Västlänken och Olskroken planskildhet

PM

2016/3151

Dokumenttitel**PM hydrogeologiska kompletteringar**

Figur 1. Illustration över station Korsvägen, där det framgår att stationen inrymmer flera parallella tunnelrör, servicetunnlar och uppgångar. Flera av tunnarna har också stor spännvidd.

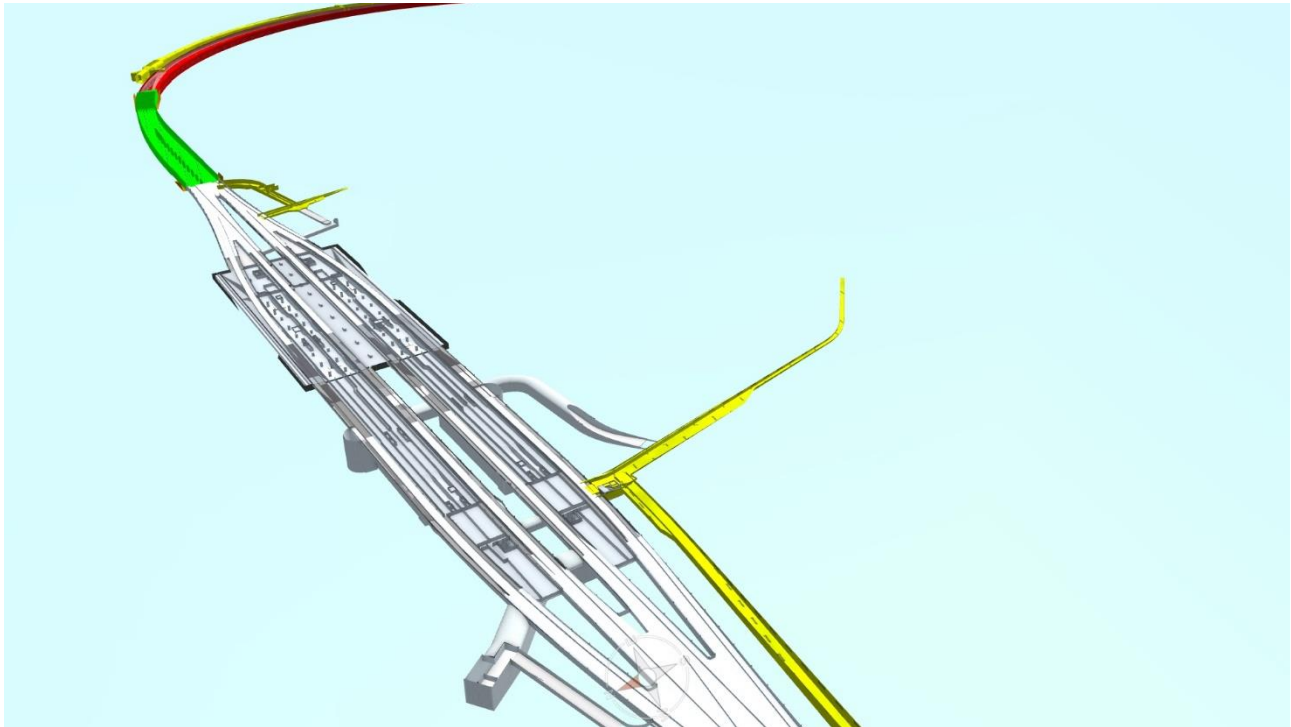
Mark- och miljödomstolen vidhåller att föreslaget villkor 3 medger ett jämfört med andra liknande projekt stort inläckage av grundvatten under driftsskedet (t.ex. för Götatunneln ca. 1 l/min per 100 m tunnel och Lundbytunneln ca 2,5 l/min och 100 m tunnel). Domstolen ifrågasätter om ett så omfattande inläckage som Trafikverket föreslagit kommer att kunna godtas. Ansökan bör därför kompletteras med uppgift om vilka tekniska och ekonomiska konsekvenser som följer med en begränsning till 50 % resp. 75 % av föreslagna inläckagemängder.

När det gäller föreslagna villkor för Västlänken har platsspecifika hydrogeologiska förhållanden och tunnarnas utformning utgjort beräkningsunderlag. De beräkningar som utförts visar att inläckage på 2-10 l/min och 100 meter tunnel kommer att uppkomma i Västlänkens spår- och servicetunnlar, exkluderande stationer, schakt, övergångar mellan berg och betong etc. Såsom angetts i kompletteringarna (PM hydrogeologiska frågor) anser inte Trafikverket att Götatunneln eller Lundbytunneln är jämförbara med Västlänkens komplexa anläggning. Både Götatunneln och Lundbytunneln utgörs av relativt enkla geometrier och de löper generellt genom täta bergarter. Västlänken omfattar förutom spårtunnlar och servicetunnlar i berg även stationer omfattande stora berggrum samt parallella och korsande tunnlar, åtskilliga övergångar mellan konstruktioner i berg och jord med komplexa geometrier samt ett större antal vertikalschakt och

uppgångar till markytan. I figur 1 visas en illustration av station Korsvägen. Dessutom kommer Västlänkens bergtunnlar på flera ställen att korsa andra berganläggningar, vilket innebär att injekteringen inom dessa delsträckor behöver anpassas med hänsyn till de redan byggda anläggningarna. Västlänkens komplexitet och storlek gör att jämförelser med andra tunnelbyggnadsprojekt i Göteborg måste ske med försiktighet.
